改善箇所説明図

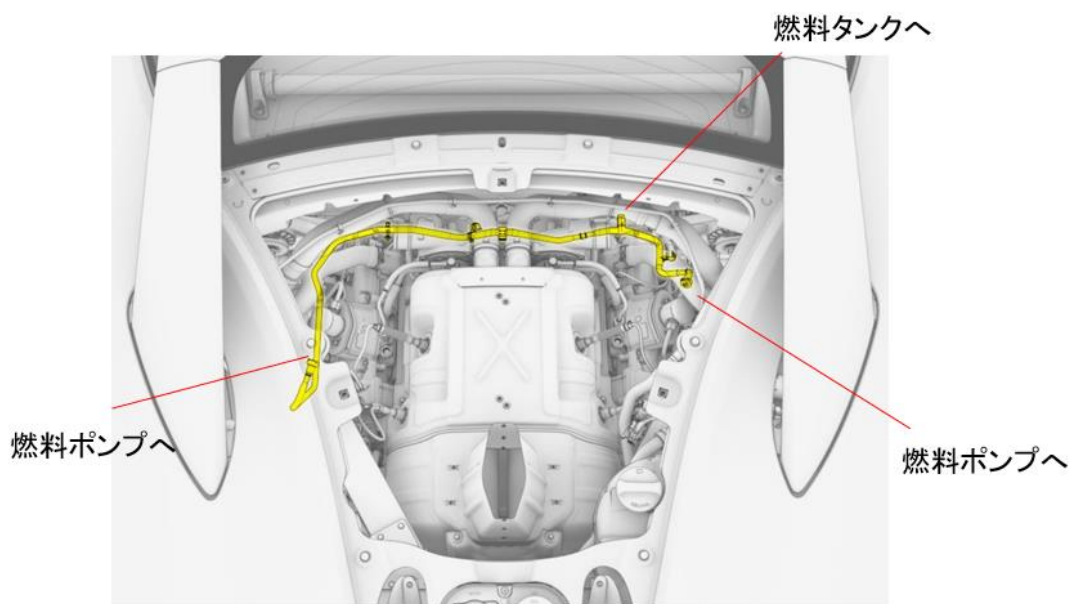
基準不適合発生箇所

エンジン低圧燃料ホースの製造工程に不備があったため、厚みの異なるホースが取り付けられたものがある。そのため、エンジン始動時など燃圧がかかった際にコネクターからホースが外れることにより、燃料が漏れ、最悪の場合、火災となるおそれがある。

全車両、対象ホースを対策品に交換する。

・改善実施済車は、運転者席側ドア開口部のドアロックストライカー付近に、外-3742のステッカーを貼付する。
